Titel: **Projektgebiet Fischbeker Reethen (NF67)**
**Zusammenstellung planungsrelevanter
Vorgaben und Auflagen
zum Grundwasserschutz**

Datum: 30.10.2017
Auftraggeber: IBA Hamburg GmbH
Am Zollhafen 12
20539 Hamburg
Auftrag vom: 03.07.2017
Ansprechpartnerin: [REDACTED]

Auftragnehmerin: BWS GmbH
Aktenzeichen: 17.P.033/NF67GW
Projektleitung: [REDACTED]
Ausfertigung Nr.:

Abb. 2: Ein- und Aussickerung beim Bemessungsgrundwasserstand

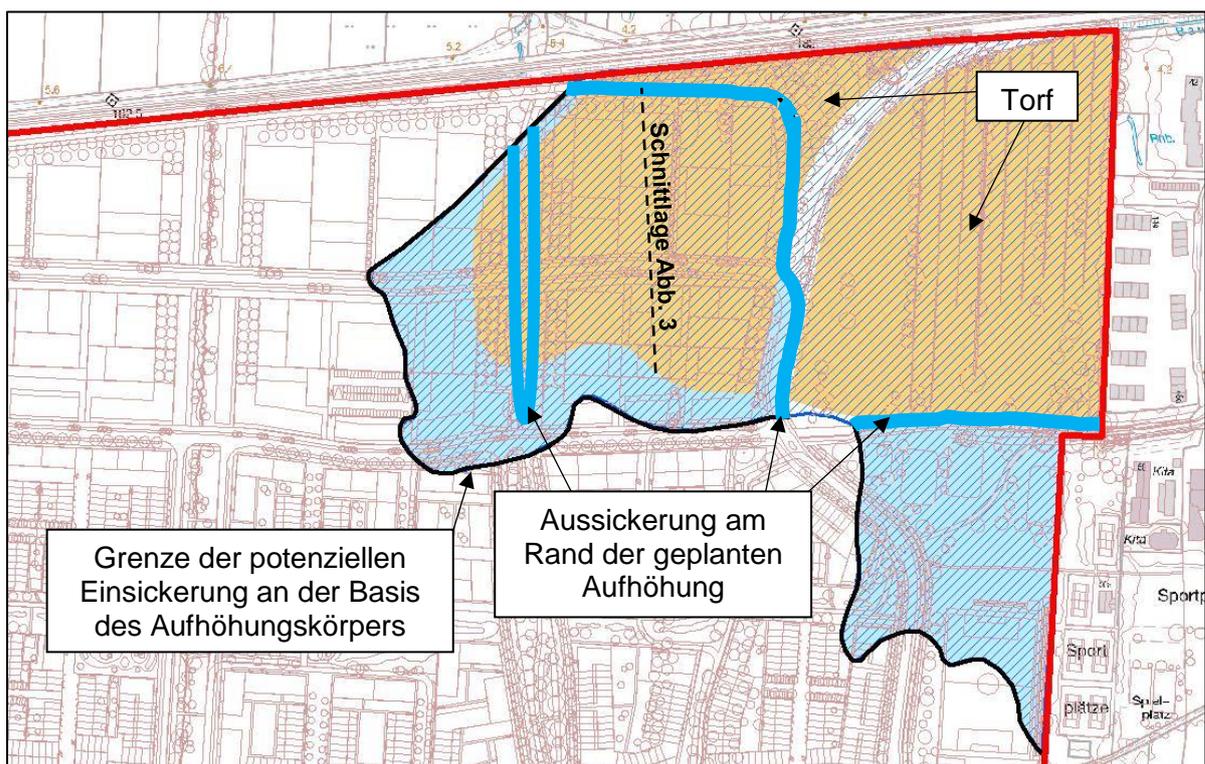
Der Nordrand des östlichen Aufhöhungskörpers und damit auch dessen Basisdränage grenzt (gemäß Abb. 2 und Anl. 1) an einem Wegdamm bzw. einer Straße (Kommunaltrasse). Auch hier bleibt offen, wie und wohin das Dränagewasser abgeleitet werden soll.“

Im vorausgehenden Kapitel 2.2.1 wurde die behördlich geforderte Beschreibung der Ableitung des Sickerwassers ergänzt. Darüber hinaus wird dargelegt, dass durch eine Aussickerung an Aufhöhungsändern kein erhöhtes Vernässungsrisiko in den tief liegenden Moorbereichen gegeben ist. Gemäß dem ergänzenden Hinweis vom 25.10.2017 [8] sind Ableitungen im Rahmen der Entwässerungsplanung unbedingt zu konkretisieren und darzustellen. Darüber hinaus sind die diffusen Aussickerungsbereiche bei der Planung von baulichen Anlagen (Infrastruktur/Gebäude etc.) zu berücksichtigen, um Missständen vorzubeugen.

Abb. 4: Abstrom von Sickerwasser aus dem Bereich der Basisdrainage

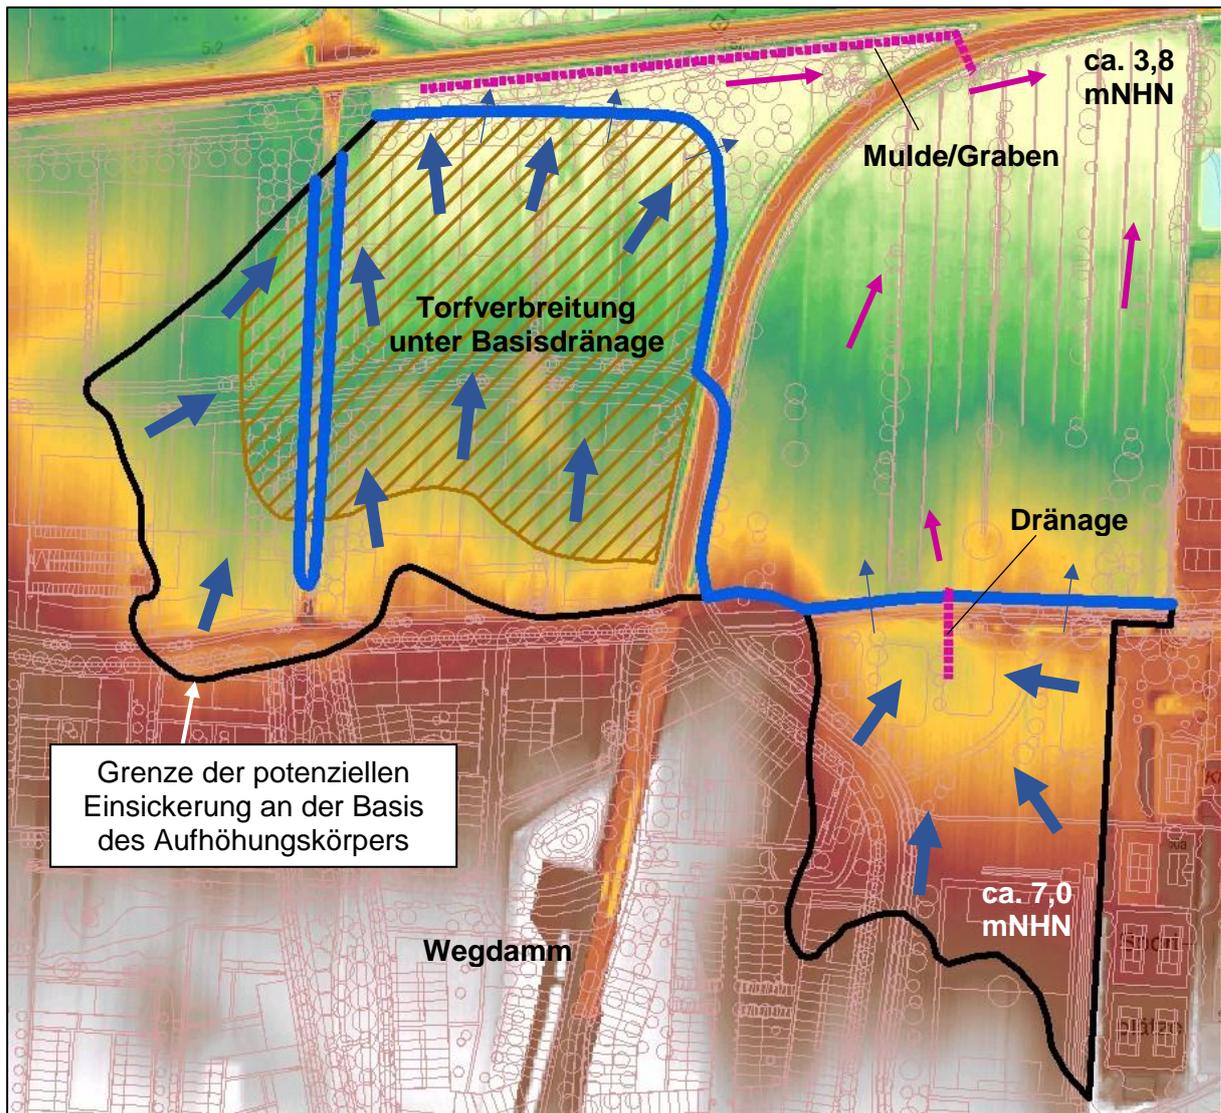
Es fehlt eine Darstellung, wie und wohin die Ableitung des Dränagewassers erfolgt (z.B. durch diffuses Aussickern am Fuß des Aufhöhungskörpers oder über einen Graben?)

Ergänzende behördliche Stellungnahme aus [8] zur Wasserfassung/-ableitung von Sickerwasser im Bereich des Böschungsfußes: *„Die Aussickerung an den Rändern und im zentralen Bereich (\"Grüne Finger\") der geplanten Aufhöhungsflächen wird prinzipiell diffus am Böschungsfuß erfolgen. Zur Optimierung des Wasserabflusses schlägt BWS u.a. eine flache Mulde mit Durchleitung am ehemaligen Bahndamm vor (westliche Aufhöhungsfläche), bzw. einen Dränagestrang (östliche Aufhöhungsfläche), der den Wegdamm quert. Gegen beide Vorschläge bestehen keine grundsätzlichen Einwände, die Ableitungen müssen jedoch im Rahmen der Entwässerungsplanung konkretisiert und dargestellt werden. Die diffusen Aussickerungsbereiche sind bei der Planung von baulichen Anlagen (Infrastruktur/Gebäude etc.) zu berücksichtigen, um Missständen vorzubeugen.“*

Die maximale Ausdehnung der Basisdränage beschränkt sich auf den Bereich der potenziellen Einsickerung an der Basis des Aufhöhungskörpers (siehe Abb. 4). Bei einer reduzierten Fläche der Basisdränage (z.B. zur Gestaltung einer Abstufung der Aufhöhung im Randbereich) ist sicherzustellen, dass der Dränkörper durchgehend in Strömungsrichtung bis zum Aussickerungsrand hergestellt wird.

Abb. 5: Standortvorschläge für das Abwasserpumpwerk

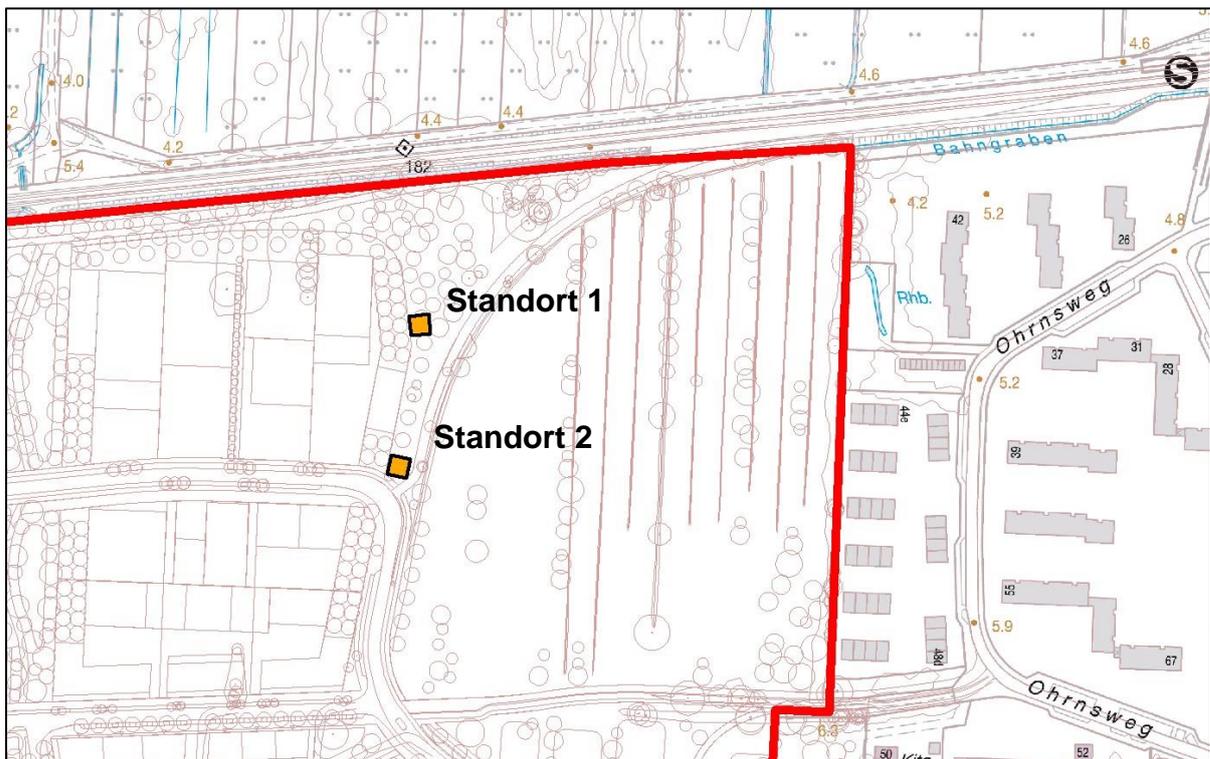
Behördliche Stellungnahme aus [6] zur Abwasserableitung gemäß Abstimmungspapier vom 18.07.2017: *„Aus Sicht des Grundwasserschutzes bestehen keine grundsätzlichen Einwände gegen die angedachten Standorte des Pumpwerks. Für den Bau des Pumpwerks wird je nach Gründungsart und -tiefe voraussichtlich an beiden Standorten eine Grundwasserabsenkung erforderlich werden. Dazu bedarf es einer wasserrechtlichen Erlaubnis. Inwieweit der Standort 1 auch aus Naturschutzfachlicher Sicht geeignet ist, sollte noch geprüft werden, da bei einer potenziellen Grundwasserabsenkung während des Baus Auswirkungen auf die Umgebung (Trockenfallen des Gewässers, Biotop?) nicht auszuschließen sind.“*

Gegen die in Kapitel 2.3.1 beschriebene Ableitung des Abwassers aus dem Planungsraum bestehen somit behördlicherseits keine Bedenken. Aufgrund der genannten möglichen Konflikte beim beispielhaften nördlichen Standort des Pumpwerks im Abstimmungspapier [4] wurde dieser im vorliegenden Bericht (siehe Abb. 5) weiter nach Süden verlegt. Ergänzend wurde behördlicherseits auf dem Termin am 05.09.2017 (Arbeitstreffen, B-Plan-Erstellung, IBA) noch darauf hingewiesen, dass für das Pumpwerk ein Standort anzustreben ist, der das Landschaftsbild möglichst wenig beeinträchtigt.

Abb. 6: Empfohlene westlichen Randdränage und mittlerer höchster Grundwasserstand

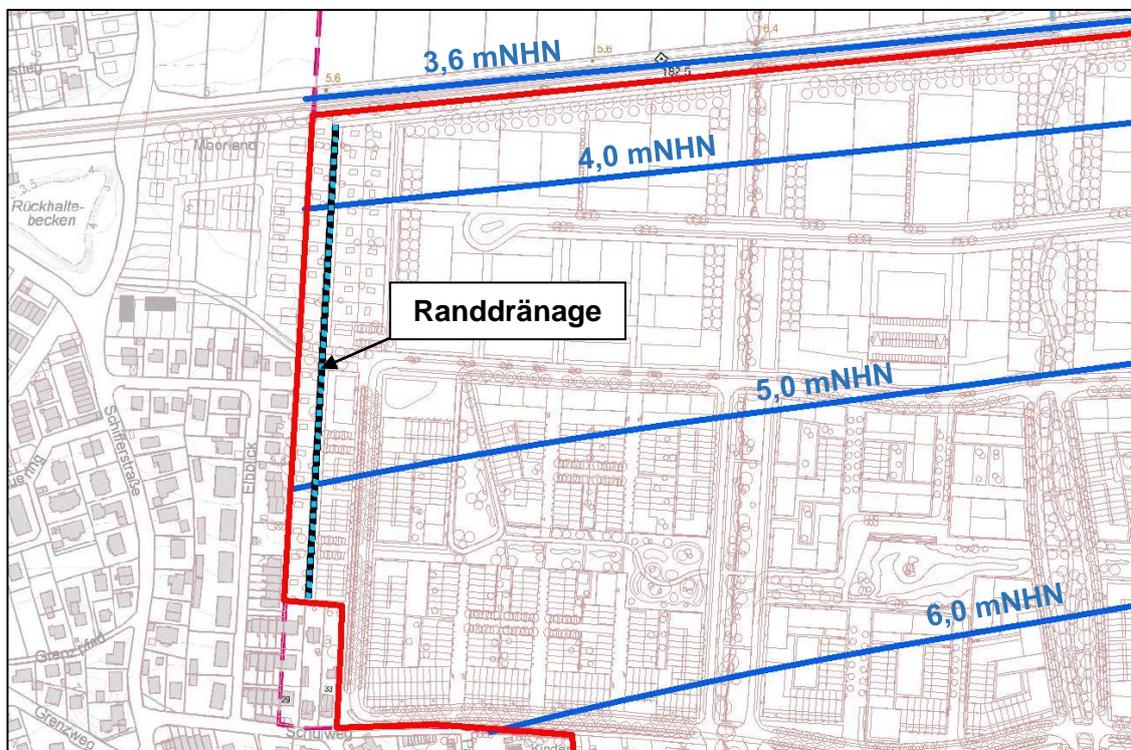
Behördliche Stellungnahme aus [6] zur Dränage am Westrand gemäß Abstimmungspapier vom 18.07.2017: *„Gegen den Bau einer Dränage am westlichen Rand des Planungsraumes bestehen keine grundsätzlichen Einwände. Es wäre zu prüfen, ob eine Verlegetiefe des Dränrohres etwa auf Höhe der heutigen GOK nicht ausreichend wäre (analog zur Basisdränage der Aufhöhungskörper Kap. 2.2).“*

Hinweis: Im Entwurf des Funktionsplanes zu NF 67 ist die Trasse der Randdränage als Teil der Entwässerungsplanung dargestellt. In wie weit sich hieraus ein Widerspruch bzw. Zielkonflikt ergeben könnte, ist zu prüfen.“

In der Stellungnahme wird angeregt, die Möglichkeit einer reduzierten Verlegetiefe der Dränage zu prüfen. Wir empfehlen jedoch, wie im Kap. 2.5.1 beschrieben, eine Verlegetiefe im Niveau des mittleren höchsten Grundwasserstands beizubehalten. Dadurch können bereits bei regelmäßig eintretenden hohen Grundwasserständen nachteilige Auswirkungen der Maßnahmen auf die westlich angrenzende Bebauung sicher ausgeschlossen werden.

Bezüglich des Hinweises zu einer möglichen erweiterten Funktion der Randdränage im Rahmen der Entwässerungsplanung wird festgestellt, dass die Dränage ausschließlich der Ableitung eintretenden Grundwassers zur hydraulischen Begrenzung möglicher vorhabensbezogener Auswirkungen auf die Grundwassersituation dient.

Abb. 8: Planungsraum und Flachbrunnen des Wasserwerks Süderelbmarsch

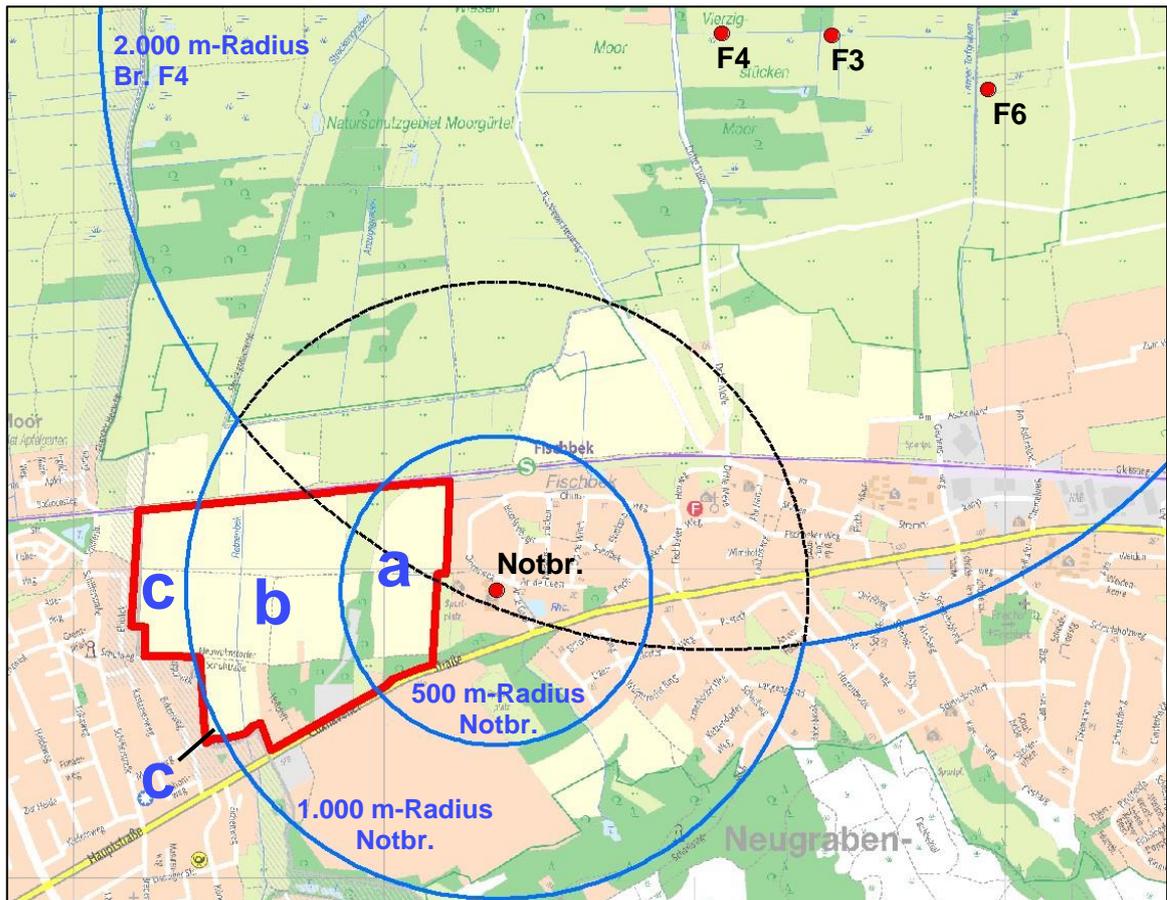
Behördliche Stellungnahme aus [6] zur Nutzung von Geothermie gemäß Abstimmungspapier vom 18.07.2017: *„Wie schon mit Email vom 27.07.2017 mitgeteilt, berücksichtigen die Beschreibung und Darstellung (Abb. 8) einen im Umfeld befindlichen Notbrunnen nicht. Die Möglichkeit zur Geothermie-Nutzung muss dementsprechend weiter begrenzt werden (siehe anliegenden Lageplan) [...]. Ob die von Ihnen vorgenommene Tiefenbegrenzung von 35 m so bestehen bleiben muss, sollte u.E. noch vom GLA überprüft werden. Im äußerst westlichen Bereich sind Erdwärmesonden ohne besondere Einschränkungen zulässig.“*

Flache geothermische Anlagen wie Erdwärmekollektoren sind im gesamten B-Plangebiet mit Glykol als Wärmeträgermittel zulässig. Eine wasserrechtliche Erlaubnis sowie ggf. Befreiung von der WSG-VO sind erforderlich.

Aufgrund der benachbarten Brunnen zur Trinkwasserversorgung bestehen die im Kapitel 2.8.1 beschriebenen Einschränkungen bei der Nutzung der Geothermie. Die nach den Stellungnahmen vom 27.07.2017 und 08.09.2017 gegenüber dem Abstimmungspapier [4] zu berücksichtigenden Beschränkungen sind im vorliegenden Bericht bereits berücksichtigt.
